変更に係る廃棄物埋設施設の工事計画の前後表

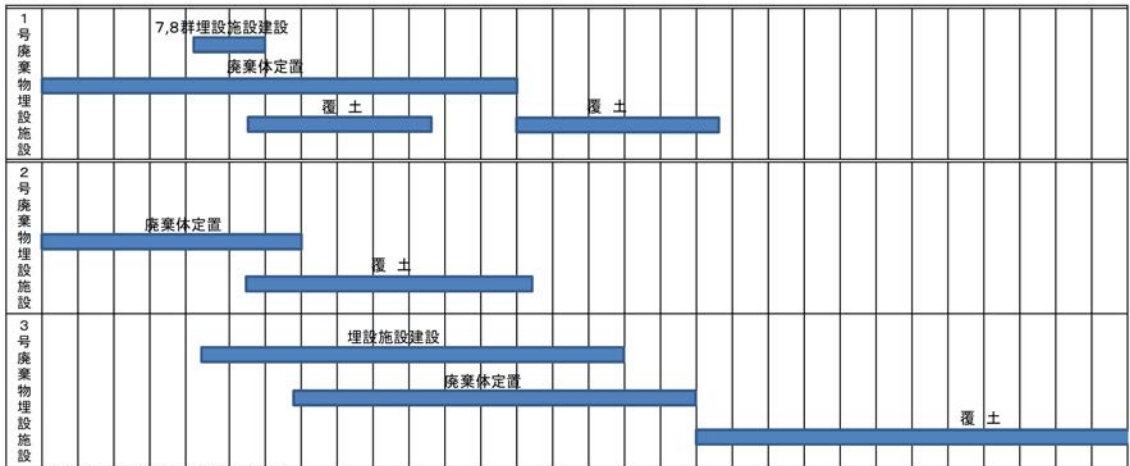
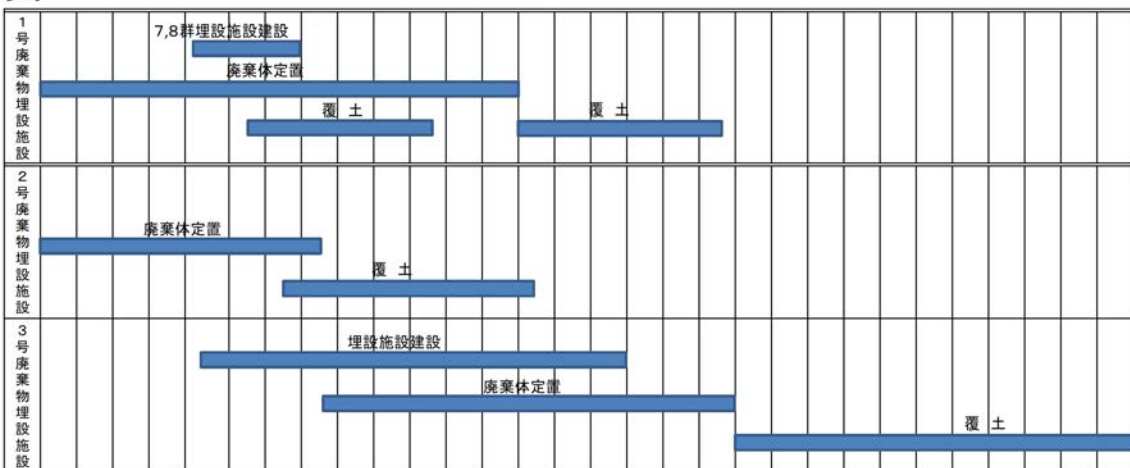
変更前

年度 項目	2017	2018	2019	2020	2021	2022	2023	2024	2025	2026	2027	2028	2029	2030	2031	2032	2033	2034	2035	2036	2037	2038	2039	2040	2041	2042	2043	2044	2045	2046		
主要工程					△ 1号7 8群及び 3号埋設施設建設工事開始	△ 1号7群 設置開始	△ 3号埋設 施設操業 開始

変更後

年度 項目	2017	2018	2019	2020	2021	2022	2023	2024	2025	2026	2027	2028	2029	2030	2031	2032	2033	2034	2035	2036	2037	2038	2039	2040	2041	2042	2043	2044	2045	2046	
主要工程					△ 1号7 8群及び 3号埋設施設建設工事開始	△ 1号7群 設置開始		△ 3号埋設 施設操業 開始
